Изменения в конструкции поршня 44-й серии для двигателей КАМАЗ 740

ТИ 026

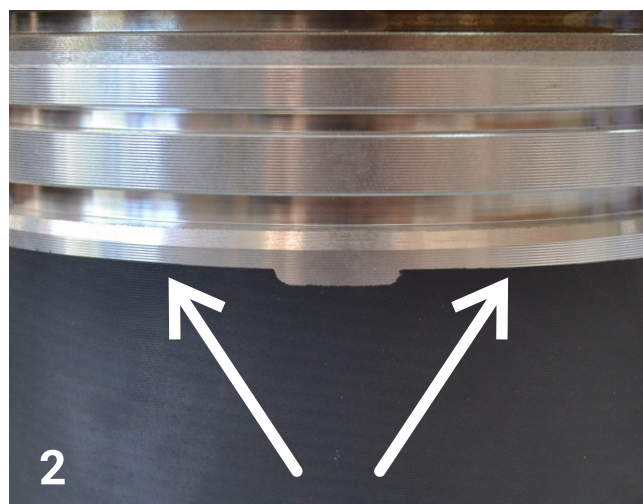
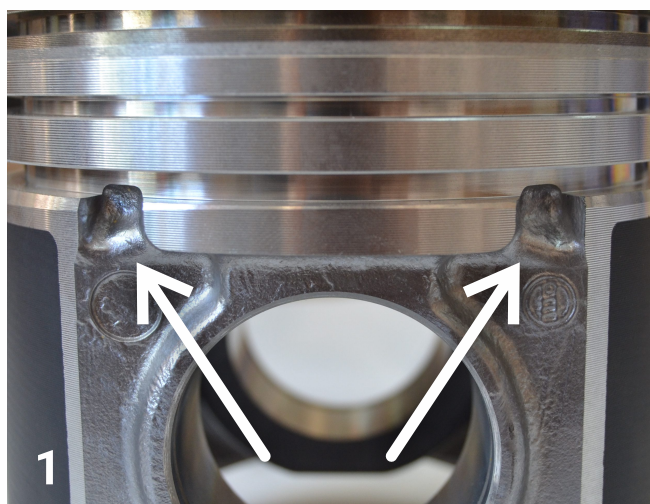
С июня 2021 года поршни 740 для двигателей КАМАЗ производства «Мотордеталь» изготавливаются без отверстий в канавке маслосъёмного кольца.

Снимаемое маслосъёмным кольцом излишнее масло полностью отводится через пазы в районе отверстия под поршневой палец с наружной стороны поршня (фото 1).

Отсутствие в данной конструкции отверстий в канавке (фото 2) не влияет на качество отвода масла из зоны работы маслосъёмного кольца.

Допускается совместная установка поршней старого и нового исполнений в один двигатель.
